RESOLUCIÓN No. **02250** DE 2015

"POR MEDIO DE LA CUAL SE AUTORIZA LA OCUPACION DE CAUCE PARA LA CONSTRUCCION DE UN DIQUE PERMEABLE TEMPORAL CON ATAGUIA EN EL MARCO DE OBRAS DE MANEJO DEL DRENAJE SUPERFICIAL DEL TAJO LA PUENTE ARROYO BRUNO – TRAMO I PRESENTADO POR LA EMPRESA CARBONES DEL CERREJON LIMITED – CERREJON Y SE DICTAN OTRAS DISPOSICIONES".

Figura 6. Ataguía de la presa

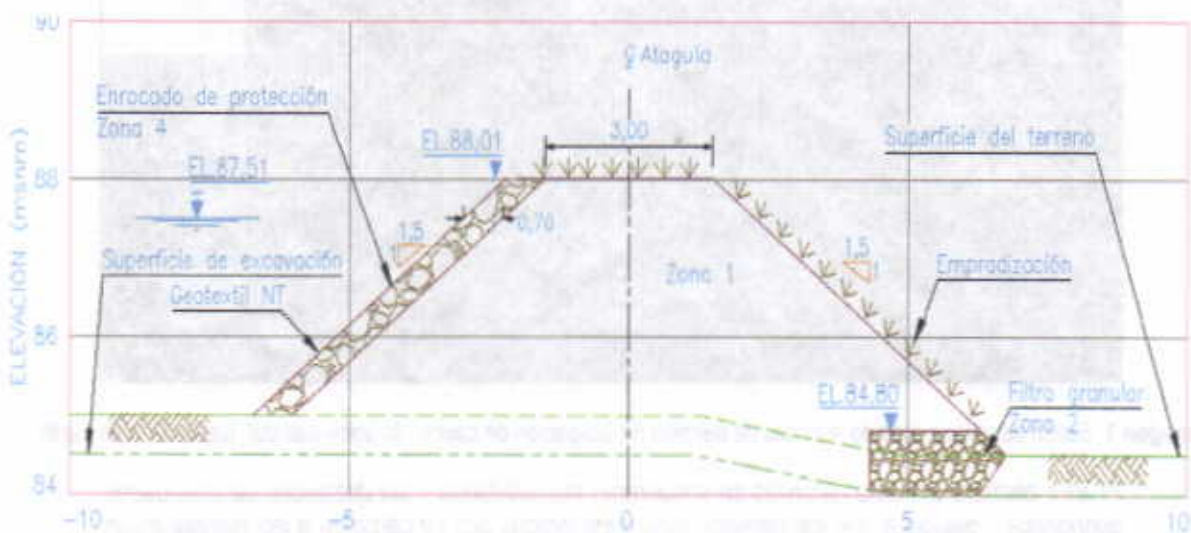
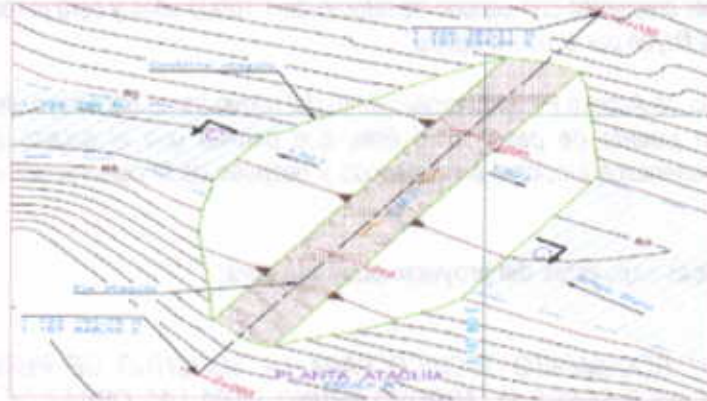
Para evitar que al presentarse una creciente afecte el proceso constructivo de la barrera de baja permeabilidad en el cauce natural, y/o de la presa de cierre definitivo. Ver detalle (Figura 6 y 7).

Figura 21** Localización de las perforaciones y conformación general de las obras
 Nota(**): se debe tener en cuenta en los análisis geotécnicos las formaciones estratigráficas diferentes

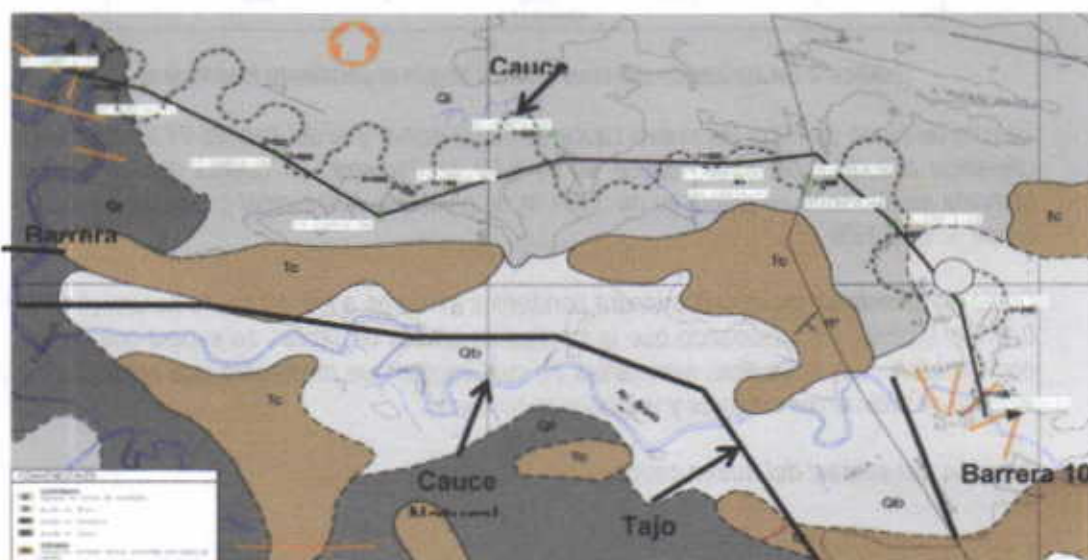
Los documentos presentados sin lugar a dudas excelsos de alta condición técnica e investigativa, simplemente hacen parte de la documentación general e integral del proyecto y no específica de la información faltante y solicitada, dejando entrever la no consolidación de respuesta ante la necesidad técnica para tomas de decisiones, sumado a ello la carestía real conforme a la concepción jurídica y la pertinencia de solicitar adicionalmente también otros permisos de ocupación de cauces de obras necesarios para el análisis de manera general del proyecto.

Cabe resaltar que en gran medida parte de las obras por las cuales se solicitan inicialmente permiso, ingenierilmente presenta una consultoría de alto nivel, pero siguen dejando divisar la no respuesta frente algunos aspectos cuestionados en la mesa técnica y señalado en el informe anterior y repetidos el presente informe que sin lugar a duda estrechan una incertidumbre frente a la permisibilidad de la ejecución y estabilidad de las obras.
